**Avis  
sur la mise en compatibilité du  
PLU du Boulou par déclaration de projet  
d'un « Pôle de vie senior »  
(Pyrénées-Orientales)**

N°Saisine : 2023-012067

Avis émis le 04 octobre 2023

**Figure 5 : Cartographie des enjeux environnementaux des habitats**

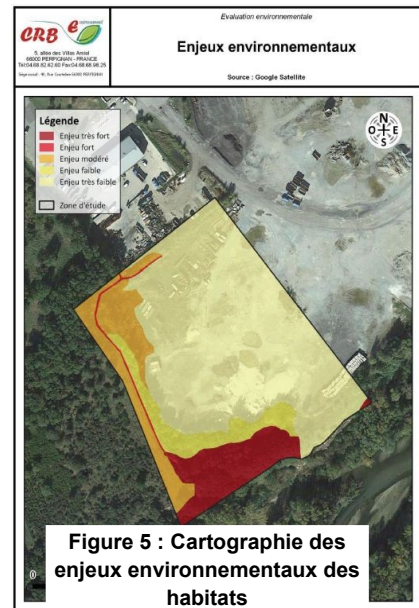
La cartographie de synthèse des enjeux environnementaux p.35 n'intègre pas l'ensemble de la ripisylve du Tech situé dans le périmètre de l'OAP en zone à très forts enjeux. Pourtant, la MRAe évalue ces habitats comme ayant une importance écologique notable. Le bosquet situé à l'ouest a des enjeux évalués comme « modérés ». La MRAe ne rejoint pas cette analyse. L'ensemble de ces formations arbustives, et des peuplements de feuillus sont des habitats d'espèces à enjeux forts. Par ailleurs, l'OAP se situe en partie dans des corridors écologiques : l'ouest et le sud de la zone d'étude se situant sur l'intersection d'une trame verte et d'une trame bleue.

**La MRAe recommande de réévaluer le niveau d'enjeu des habitats naturels et de revoir la cartographie de synthèse de manière à intégrer l'ensemble de la ripisylve du Tech située dans le périmètre de l'OAP en zone à très fort enjeu ainsi que les boisements à l'ouest et d'éviter strictement ces habitats.**
